Javni razpis za sofinanciranje ukrepov trajnostne mobilnosti (JR-UTM_1/2017)

Odgovori na vprašanja 11

Številka: 371-16/2017/229 – 00191669

Datum: 9.5.2018

STANJE IN OBMOČJE OBDELAVE

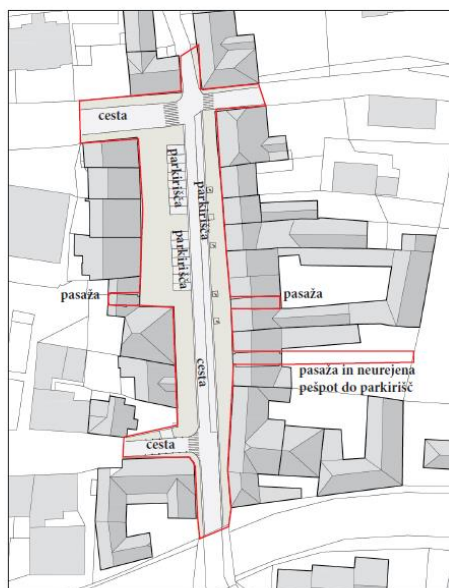
Na razpis JR-TM_1/2017 želimo prijaviti projekt ureditve skupnega prometnega prostora na območju trga (shema v prilonki), ki bi ga izvedli fazno.

- Ali je do sofinanciranja upravičeno celotno območje prenove – (prilponko)?
- Ali je potrebno projekt/operacijo razdeliti na več ukrepov, ali je lahko celotno območje opredeljeno kot shared space (trg in današnje ceste ter parkirišča, ureditev pasaž za pešce, povezava do novega parkirišča ter nekaj razširitev pločnikov)?
- Glede na predvideno faznost (prilponka) – ali mora režim enosmerne ceste prek trga iz 1. faze veljati vseh 5 let ali se jo lahko ukine že znotraj 5-letnega obdobja?
- 27. člena ZPrCP ne razumemo čisto oz. nismo našli podatka – kakšna je predpisana prometna signalizacija za eksperimentalno ureditev?

Gre za oblikovno preureditev celotnega območja trga z navezavami v zaledje (pasaže, pešpot, razširitev odsekov pločnikov), za umik parkirišč s trga ter za omejitev prometa prek trga (postopno).

Prenova tlaka na celotnem trgu, tudi na obeh krajnjih cestah; urbana oprema trga; prenova in ureditev pasaž in povezave do parkirišča. Promet: ukinitev parkirišč, označitev dveh prostorov za dostavo, promet poteka po principu shared space - vsi so enakovredni, vozišče (rdeče) je omejeno s fizičnimi ovirami (stalnimi in začasnimi).

Smernost prometa na koncu trga se spremeni v obvezno desno > odprava tranzitnega prometa.

Na obeh krajnjih cestah se ohrani shared space, dostop na trg pa se omeji (potopni količki) na dostavo in intervencijo.

Shematski prikaz končne ureditve čez nekaj let - rdeče pike predstavljajo omogočanje umirjenega prometa prek območja trga.

Zakon o cestah definira skupni prometni prostor kot cesto s posebej grajenim cestiščem, ki je namenjena skupni uporabi udeležencev cestnega prometa v skladu z zakonom, ki ureja pravila cestnega prometa, in je označena s predpisano prometno signalizacijo. V okviru ukrepa skupni prometni prostor so torej upravičeni le stroški ureditve območja, ki bo funkcioniralo kot skupni prometni prostor in izpolnjuje namen, določen v odgovoru št. 17. Namen, cilji in rezultati projekta morajo ostati enaki vsaj 5 let po zaključku projekta.

Urejanje ločene infrastrukture le za pešce ni upravičen strošek ukrepa skupni prometni prostor, lahko pa se prijavi kot ločen ukrep gradnje pločnikov. Prometna signalizacija mora biti skladna s Pravilnikom o prometni signalizaciji in prometni opremljenosti na cestah (Uradni list RS, št. 99/15 in 46/17).
